Plan Local d'Urbanisme Métropolitain

1. Note de présentation

Tome 2

Sommaire- tome 2 de la note de présentation

FICHE n°13

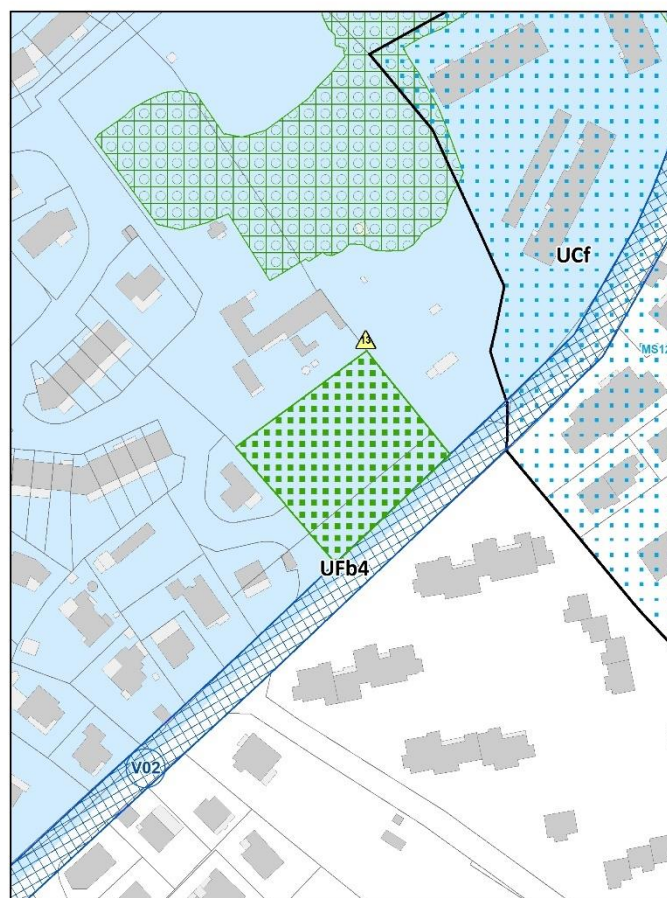
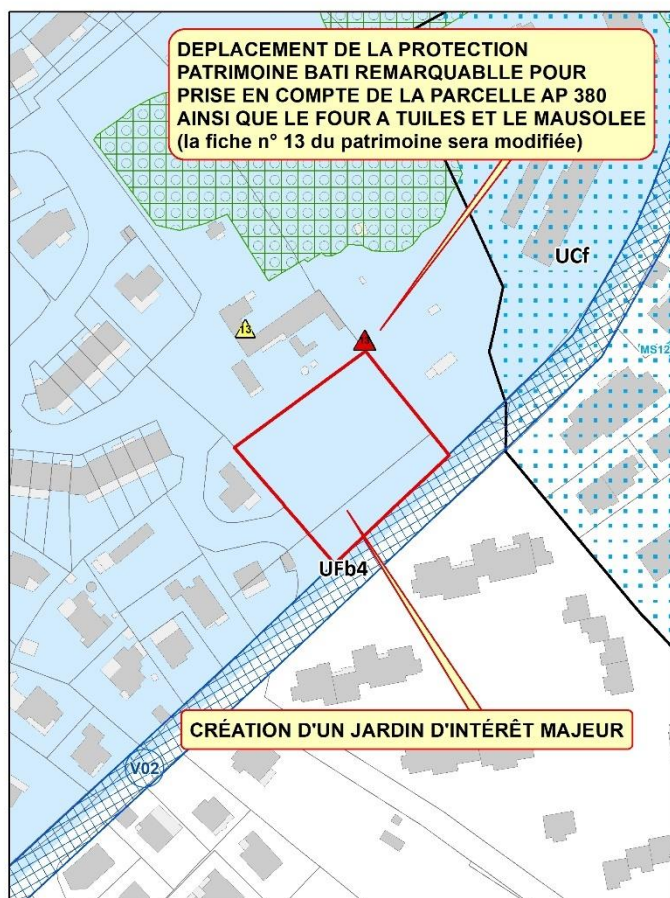
La modification de la fiche n°13

La modification du plan de zonage du PLUm**AVANT****APRÈS**

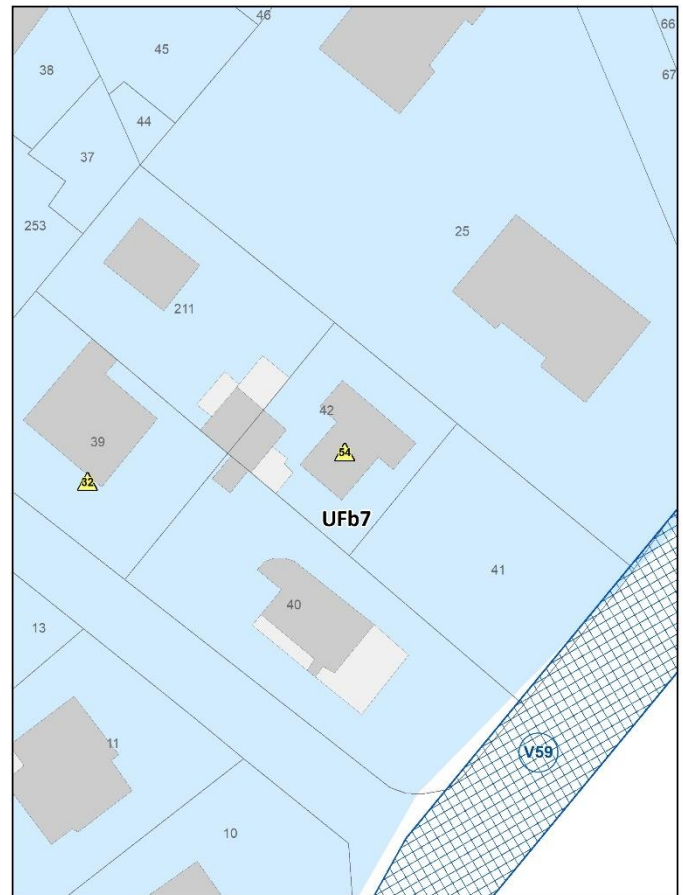
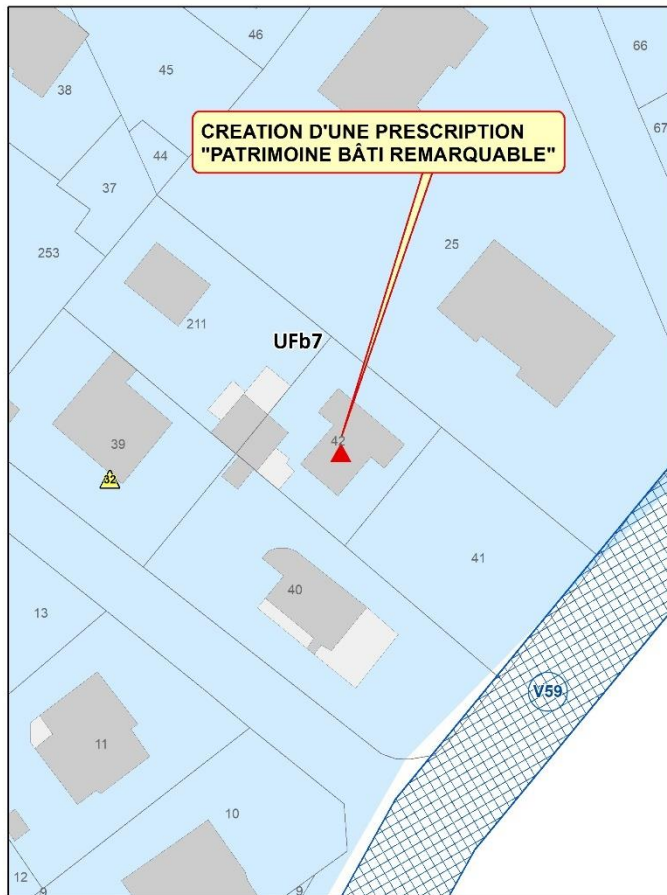
- de la liste des fiches et la création de la fiche n°54 du tome 2 de l'annexe patrimoniale du règlement du PLUm,
- du plan de zonage pour inscrire la protection « patrimoine bâti remarquable » sur les parcelles cadastrées section BL n°41 et 42.

La modification du plan de zonage du PLUm**AVANT****APRÈS**

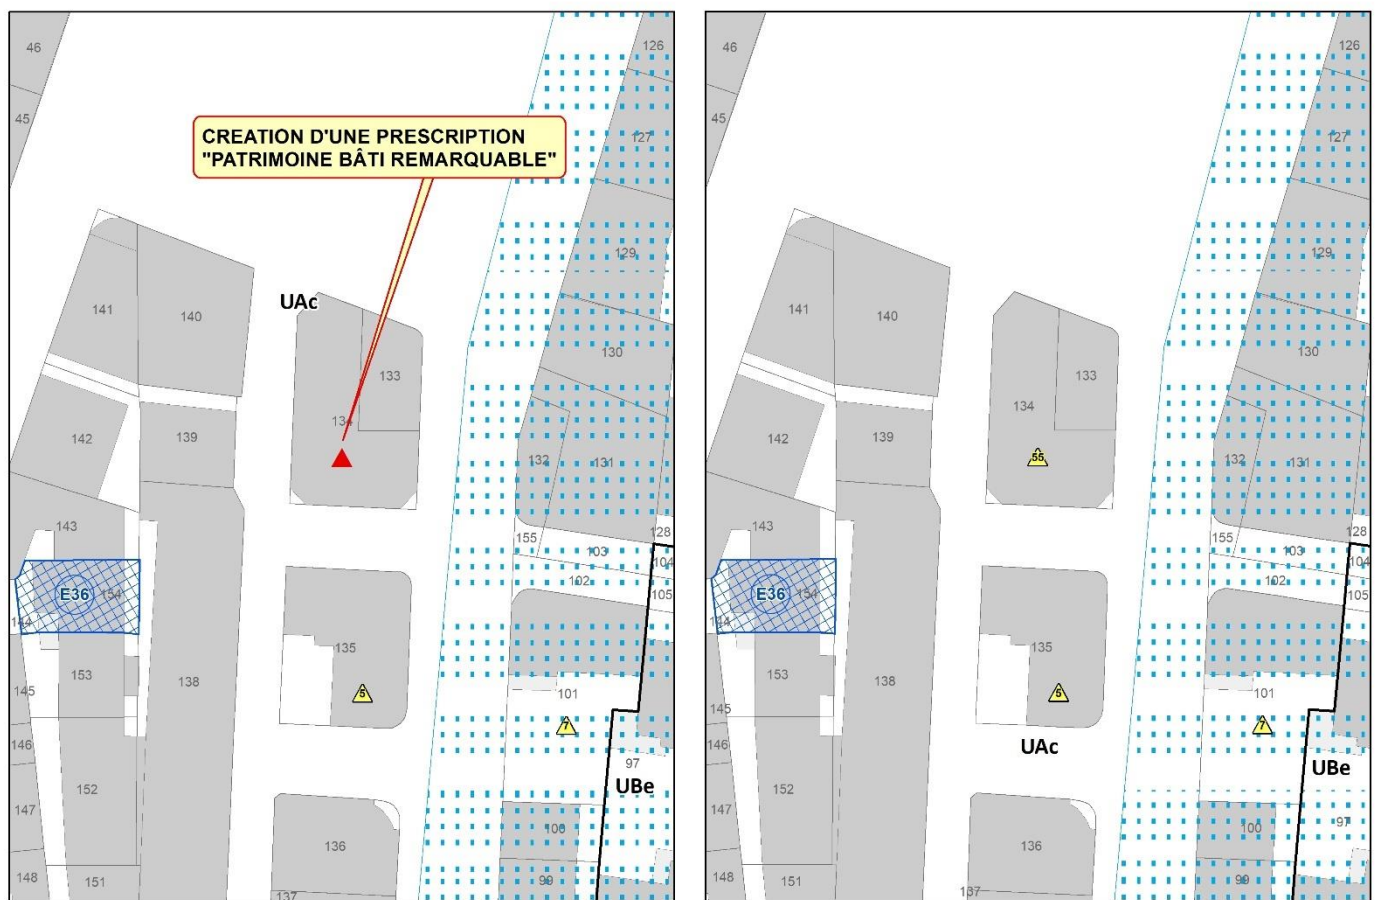
- de la liste des fiches et la création de la fiche n°55 du tome 2 de l'annexe patrimoniale du règlement du PLUm,
- du plan de zonage du PLUm pour inscrire la protection « patrimoine bâti remarquable » sur la parcelle cadastrée section BT n°134.

La modification du plan de zonage du PLUm

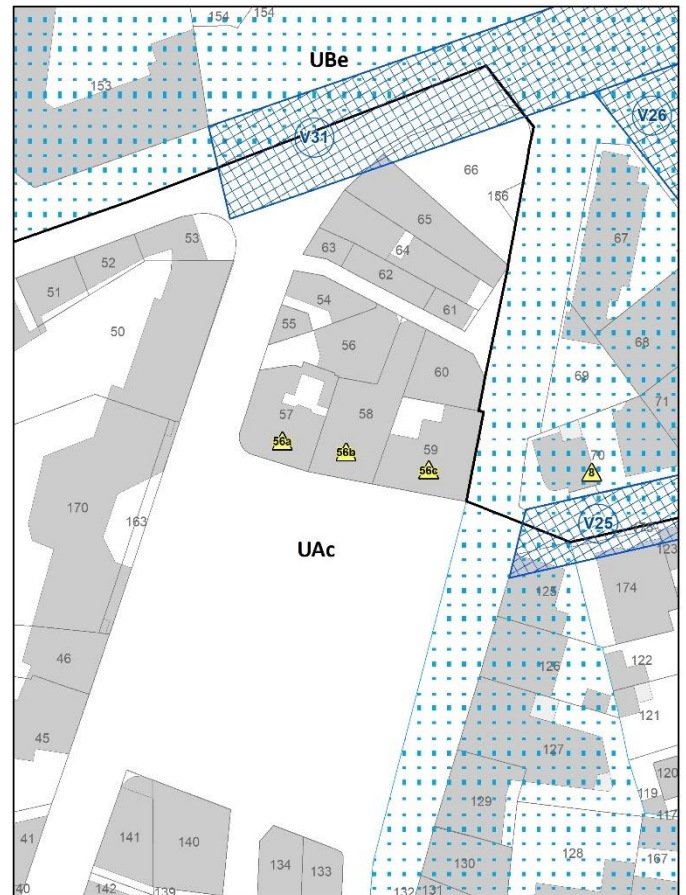
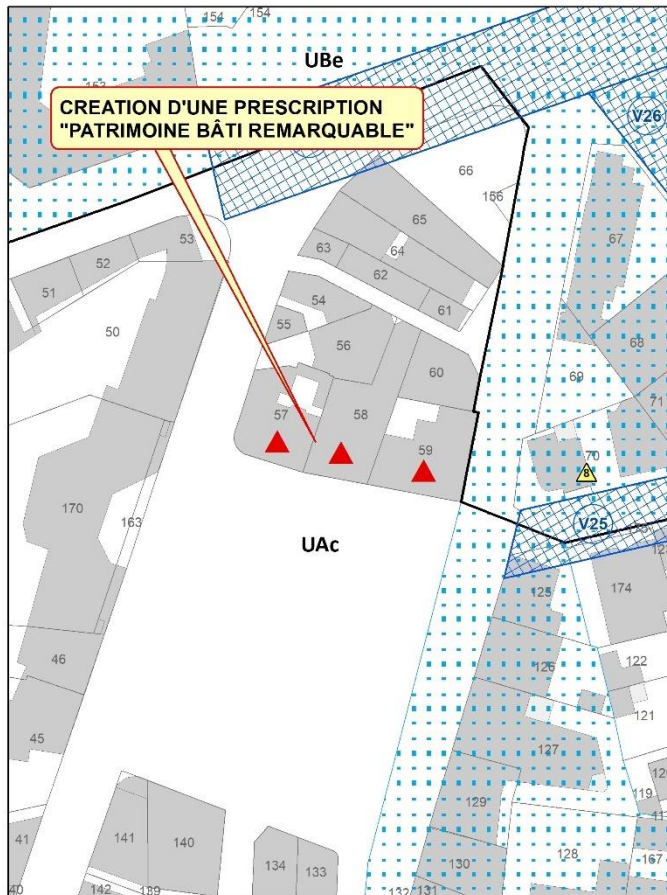
- de la liste des fiches et la création de la fiche n°56 du tome 2 de l'annexe patrimoniale du règlement du PLUm,
- du plan de zonage du PLUm pour inscrire la protection « patrimoine bâti remarquable » sur les parcelles cadastrées section BT n°57, n°58 et n°59.

AVANT**APRÈS**

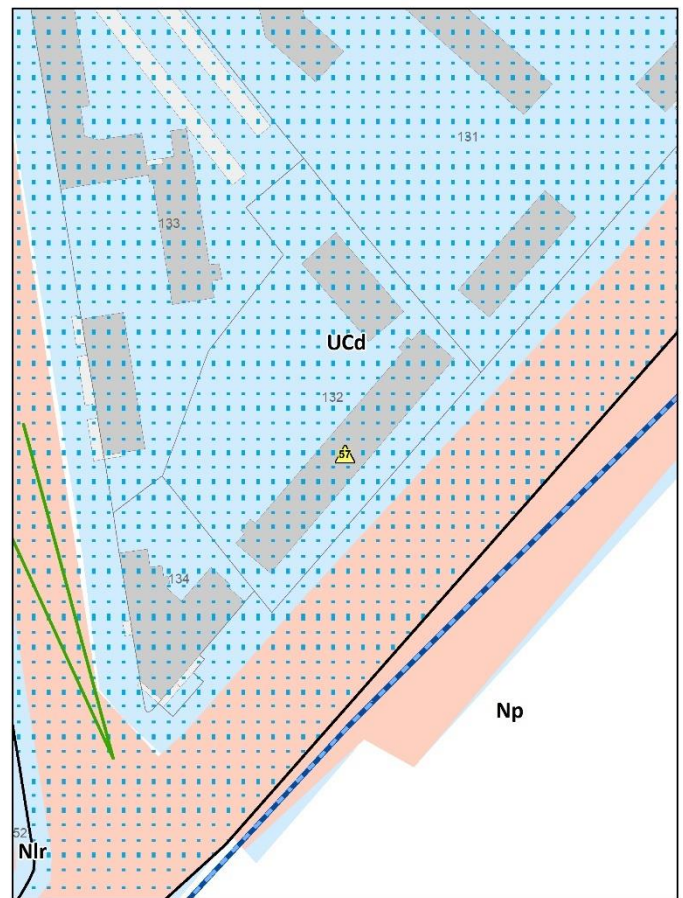
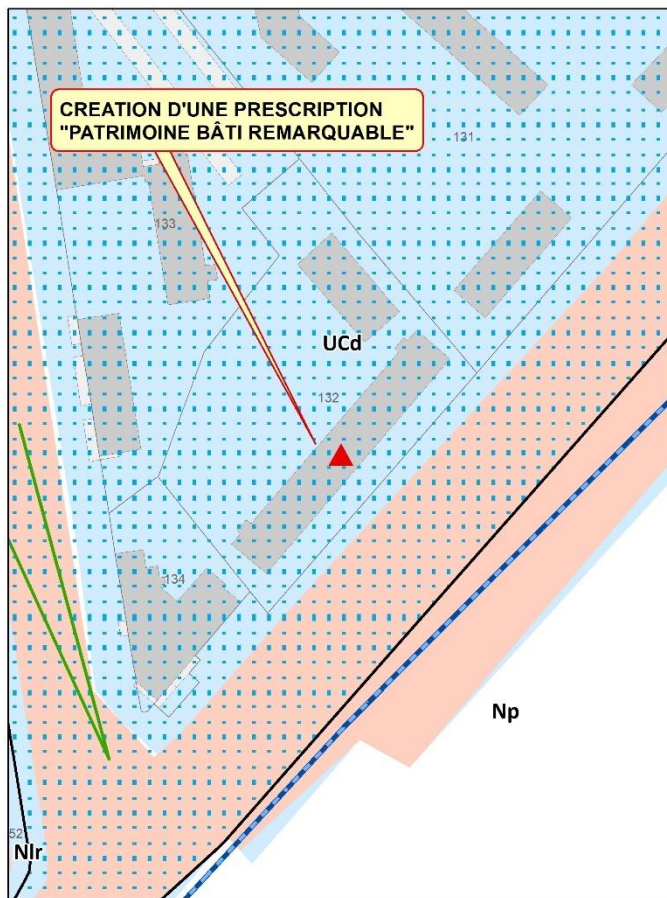
- de la liste des fiches et la création de la fiche n°57 du tome 2 de l'annexe patrimoniale du règlement du PLUm,
- du plan de zonage du PLUm pour inscrire la protection « patrimoine bâti remarquable » sur la parcelle cadastrée section BI n°132.

La modification du plan de zonage du PLUm**AVANT****APRÈS**

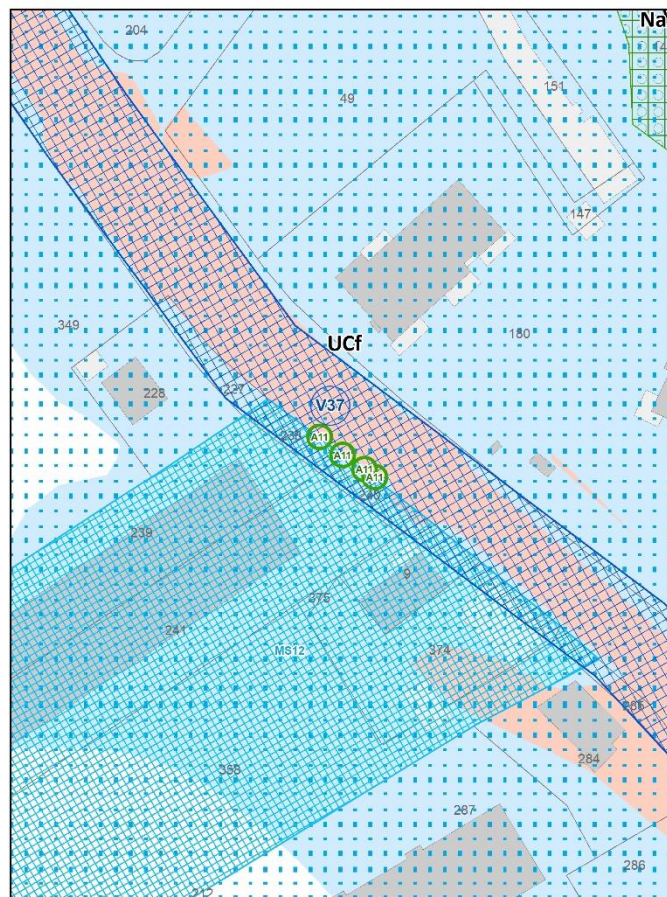
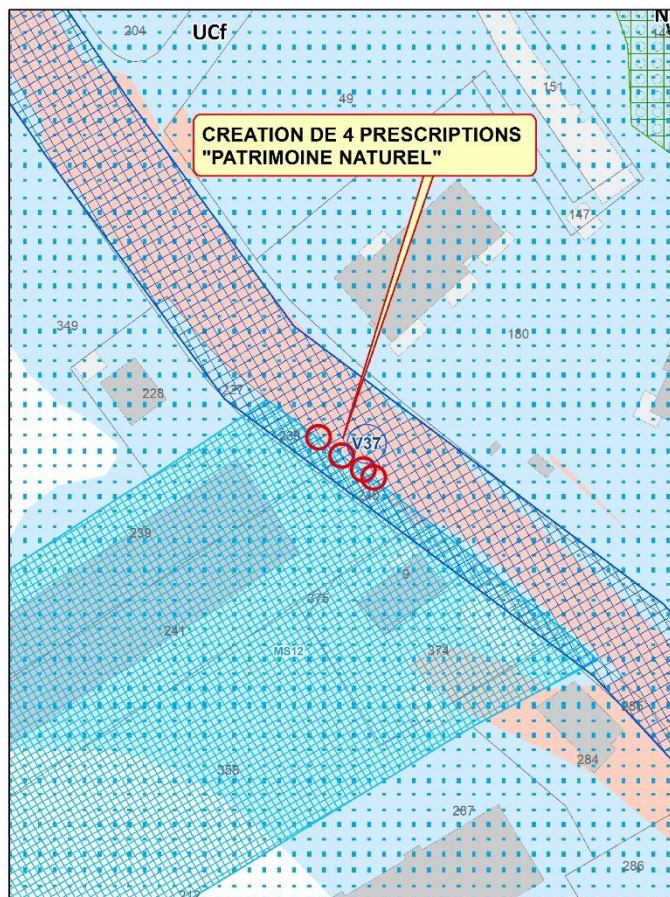
- de la liste des fiches et la création de la fiche A11 du tome 2 de l'annexe patrimoniale du règlement du PLUm,
- du plan de zonage du PLUm pour inscrire la protection « patrimoine naturel » sur les parcelles cadastrées section AT n°238 et n°240.

La modification du plan de zonage du PLUm**AVANT****APRÈS**

La création de la fiche n°A12

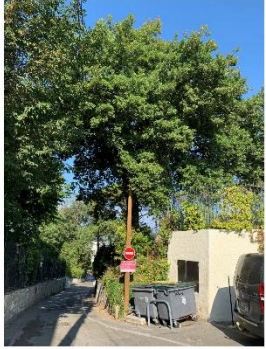
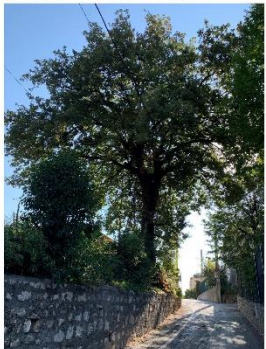
- de la liste des fiches et de la création de la fiche n°A12 du tome 2 de l'annexe patrimoniale du règlement du PLUm,
- du plan de zonage pour inscrire ce chêne en patrimoine naturel.

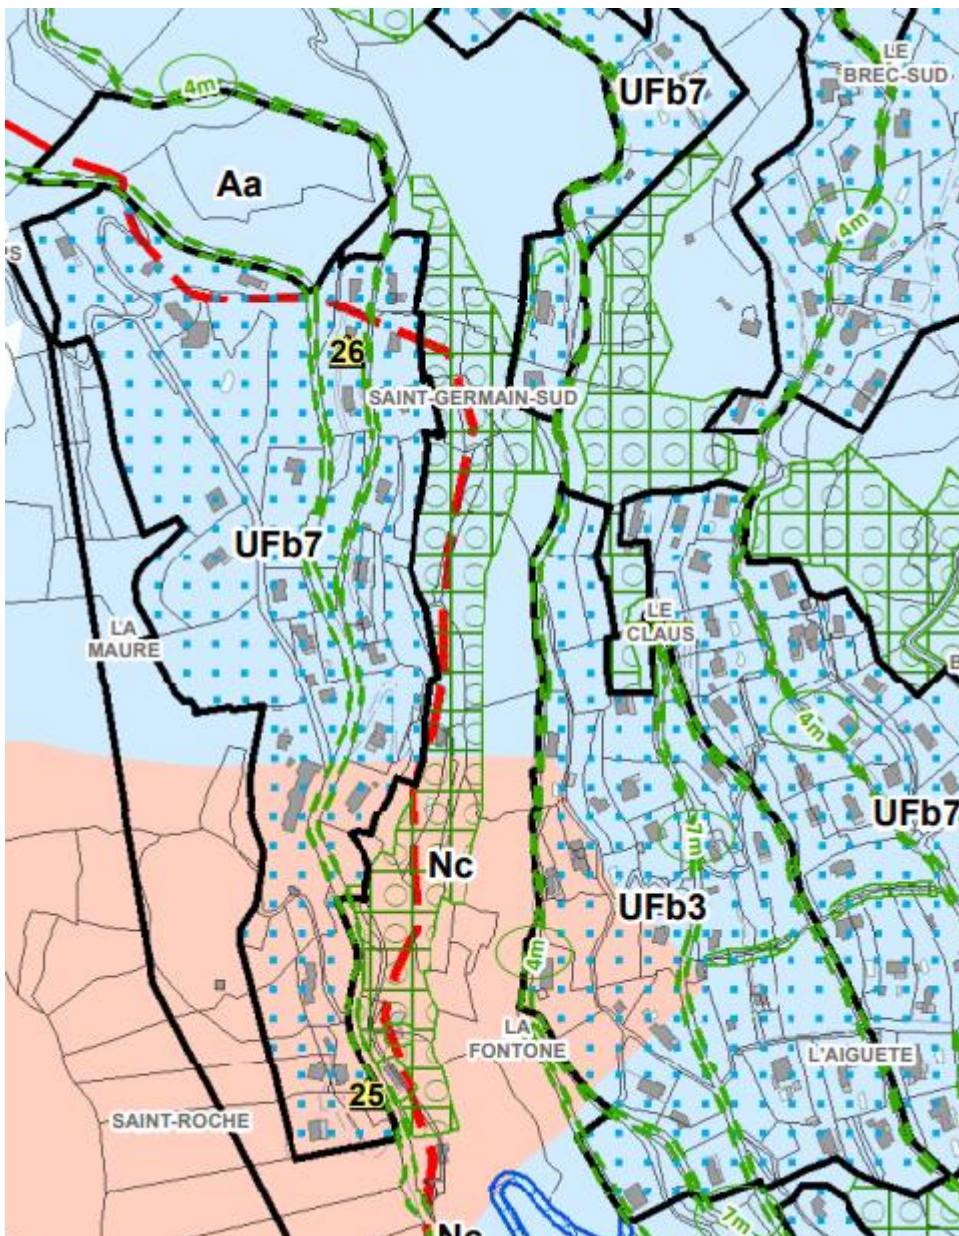
**Ainsi cette erreur matérielle sera corrigée comme suit dans l'OAP sectorielle de la commune :**
